**AVIS RELATIF À LA PROTECTION
CONTRE LES EVENTUELS EFFETS NOCIFS ET NUISANCES
PROVOQUÉS PAR LES RAYONNEMENTS NON IONISANTS
GÉNÉRÉS PAR DES ANTENNES ÉMETTRICES STATIONNAIRES**

Commune : CHARLEROI - Exploitant : PROXIMUS

Référence exploitant : 71LOC_01

Rapport n° 2823 / 2023

Figure 1 : Vue en plan des lieux de séjour et des points de contrôle

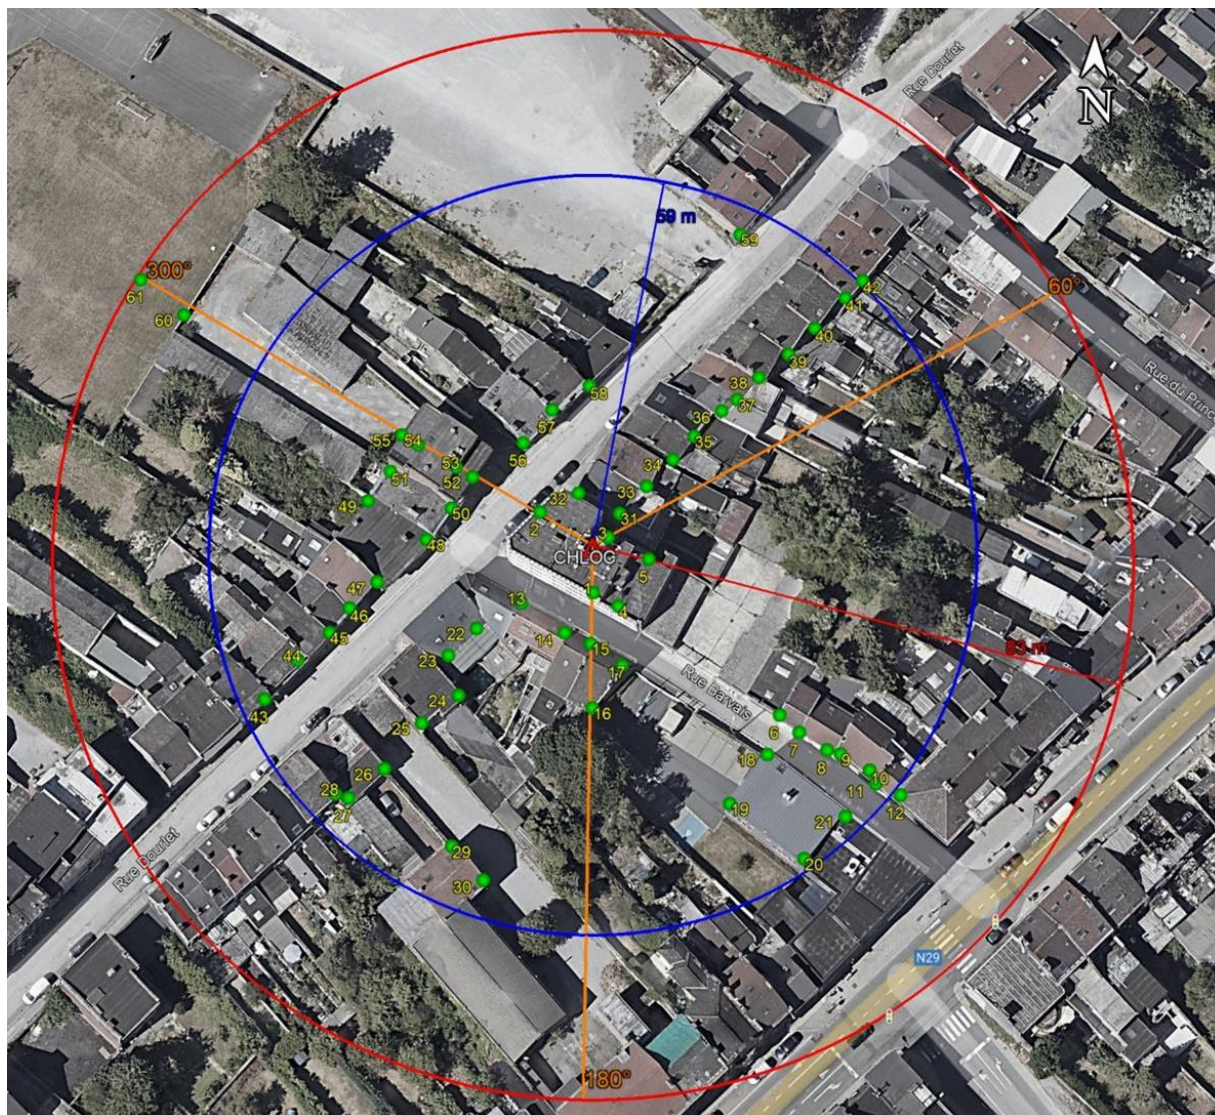
N° point de contrôle	LS	Atténuation (dB)	Indice d'exposition relatif à la limite par installation IE_i
54	LS52	3,0	0,991
53	LS52	3,0	0,957
19	LS18	3,0	0,838
30	LS29	3,0	0,814
29	LS29	3,0	0,736
41	LS41	3,0	0,689
42	LS42	3,0	0,661
18	LS18	3,0	0,557
40	LS40	3,0	0,549
59	LS59	3,0	0,472
20	LS18	3,0	0,461
21	LS21	3,0	0,361
55	LS52	3,0	0,341
28	LS28	3,0	0,315
39	LS39	3,0	0,299
11	LS11	3,0	0,269
10	LS9	3,0	0,262
12	LS12	3,0	0,253
9	LS9	3,0	0,231
25	LS24	3,0	0,219
27	LS26	3,0	0,210
8	LS7	3,0	0,207
44	LS44	3,0	0,159
43	LS43	3,0	0,158
38	LS38	3,0	0,141
7	LS7	3,0	0,135
61	LS60	0,0	0,133
45	LS45	3,0	0,132
26	LS26	3,0	0,128
60	LS60	0,0	0,107
37	LS37	3,0	0,094
52	LS52	3,0	0,093
24	LS24	3,0	0,091
6	LS6	3,0	0,087
16	LS16	3,0	0,084

En ce qui concerne les antennes de l'installation mentionnées dans le tableau 1, la distance maximale à laquelle la limite pourrait être atteinte, à l'extérieur, est égale à 79,8 m. S'il n'y a pas de LS à une distance inférieure, les antennes respectent forcément la limite d'immission.

Dans le cas des LS situés à l'intérieur des bâtiments, une atténuation d'obstacle est prise en compte et il en résulte que la distance maximale à laquelle la limite pourrait être atteinte se réduit à 56,5 m.

Les résultats de l'évaluation décrite au paragraphe 4 indiquent que les antennes émettrices stationnaires de l'installation faisant l'objet du présent avis ne produisent pas, dans un lieu de séjour, un rayonnement électromagnétique maximum supérieur aux limites fixées à l'article 4 du décret.
